Projet de remplacement de deux télésièges par la télécabine du Mont de la Chambre 1 & 2 sur la commune de Les Belleville (Savoie) ;

Note en réponse à l'avis de la MRAe
du 27/01/2026

Le présent document constitue donc la note en réponse du pétitionnaire à l'avis de la MRAe. Elle porte sur les recommandations émises par la MRAe qui sont reprises dans des encadrés en début de chaque argumentaire.

Figure 3: Localisation de l'opération au sein du domaine skiable des 3 Vallées (source : dossier)

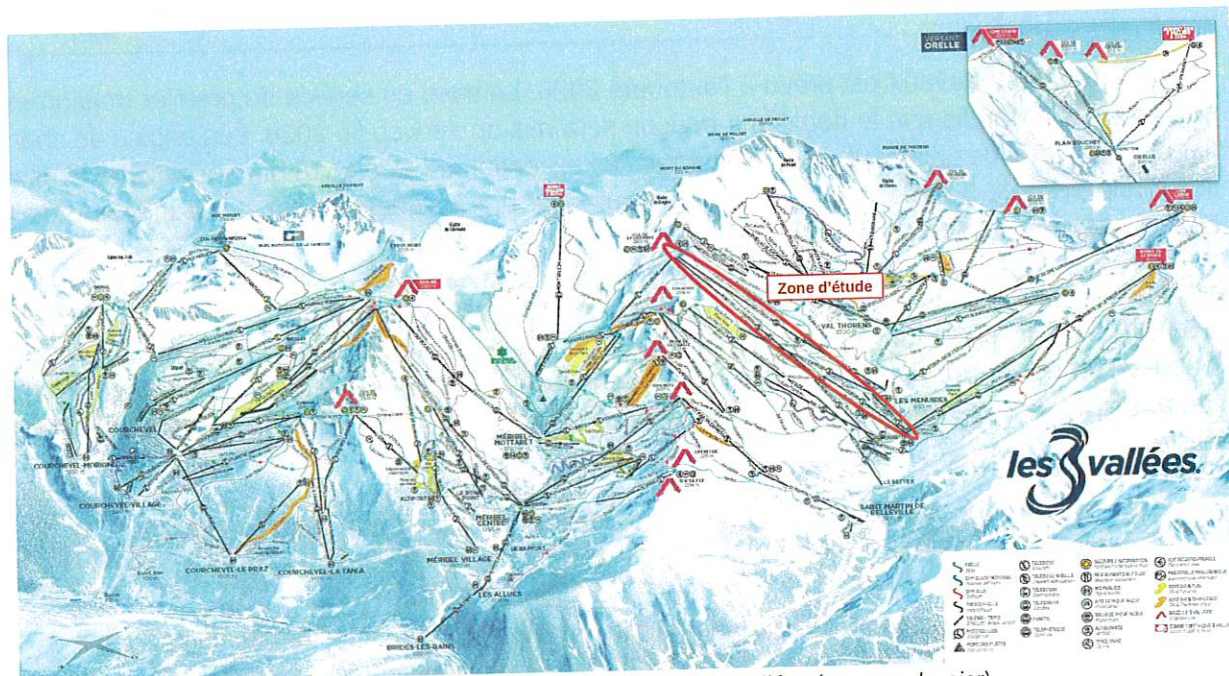
L'Autorité environnementale recommande de justifier le périmètre retenu pour le projet en s'appuyant sur une analyse documentée des liens fonctionnels et spatiaux pouvant exister entre la création de la télécabine du Mont de la Chambre et d'autres opérations au sein de la station et du domaine skiable et estival des Menuires – Saint-Martin-de-Belleville et plus largement des 3 Vallées, et de le faire évoluer le cas échéant.

fonctionnels et spatiaux entre l'opération présentée et les autres opérations en cours ou projetées à l'échelle du domaine des Menuires – Saint-Martin-de-Belleville et, plus largement, du domaine des Trois Vallées (cf. figure 3), comme cela a déjà été recommandé à plusieurs reprises. Le périmètre du projet devra évoluer en conséquence. ».

S'agissant des autres projets que l'Autorité environnementale souhaite voir pris en compte à l'échelle du domaine des 3 Vallées, la SEVABEL ne dispose d'aucune visibilité sur les opérations d'aménagement susceptibles d'être portées par les autres sociétés exploitantes des domaines skiables concernés³, par ailleurs concurrentes sur le plan commercial.

Pour l'ensemble de ces raisons, le périmètre d'étude retenu pour l'évaluation environnementale du projet TC Mont de la Chambre a été défini en application du postulat juridique selon lequel seuls les travaux, constructions ou aménagement suffisamment définis dans leurs « conditions matérielles » et modifiant la réalité physique d'un site doivent être pris en considération pour relever l'existence d'un projet, tandis que des opérations hypothétiques, bien que proches, dont la programmation n'est pas encore suffisamment connue et dont la réalisation est subordonnée à de nombreuses conditions préalables (maîtrise foncière, évolution des documents d'urbanisme, financement, réalisation d'autres projets...), n'ont pas à être prises en compte dans la délimitation du projet, et ce, même si elles s'inscrivent dans une réflexion d'ensemble⁴.
